# RENESAS TECHNICAL UPDATE

製品分類	MPU & MCU	発行番号	TN-SH7-A758A/J	Rev.	第1版
題名	SH7286 グループ、RCAN-ET 使用上の注意事項		情報分類	技術情報	
適用製品	SH7286 グループ	対象ロット等	関連資料	SH7280 グループハードウェアマニュアル Rev. 2.00 RJJ09B0366-0200	
		全ロット

SH7286 グループの RCAN-ET において以下の注意事項がありますのでご対応をお願いします。

図 1 CAN データ受信時にメールボックスヘライトを行なう場合

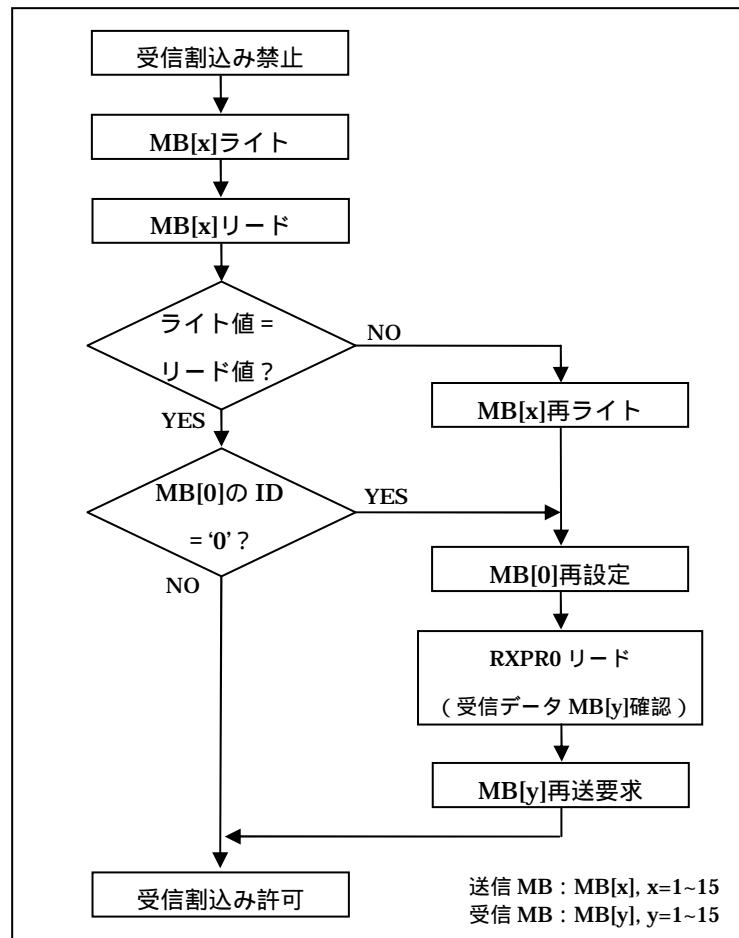
受信データの EOF の 7 ビット目が終了するタイミングでメールボックスのライトを行った場合、メールボックス 0 の CONTROL0 レジスタがクリアされ、かつ当該メールボックスへのデータライトが行なわれないか、当該メールボックスのライトデータ値が正しくない場合がありますので、図 1 に示す手順を行って下さい。

図 2 CAN データ受信時にメールボックスのリードを行なう場合

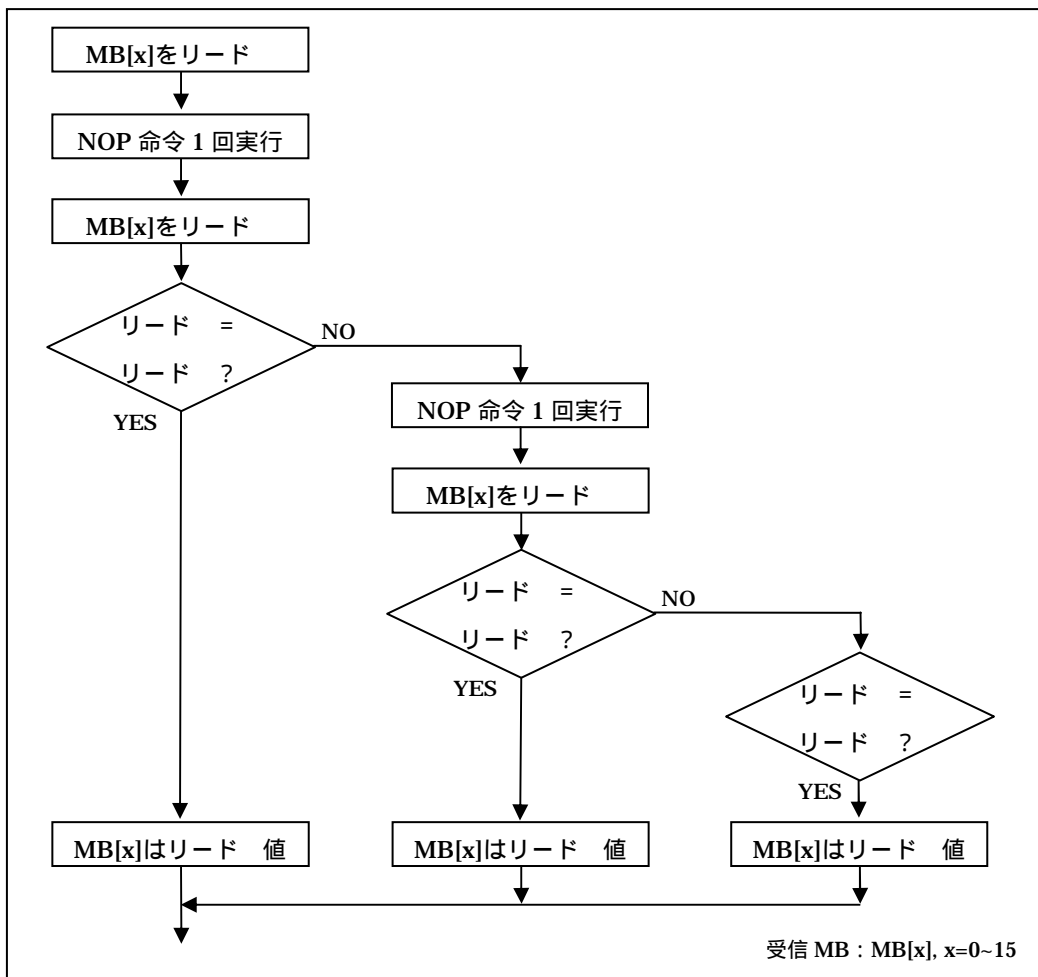
受信データの EOF の 7 ビット目が終了するタイミングでメールボックスのリードを行なった場合、リード値が正しくない場合がありますので、図 2 に示す手順を行なって下さい。
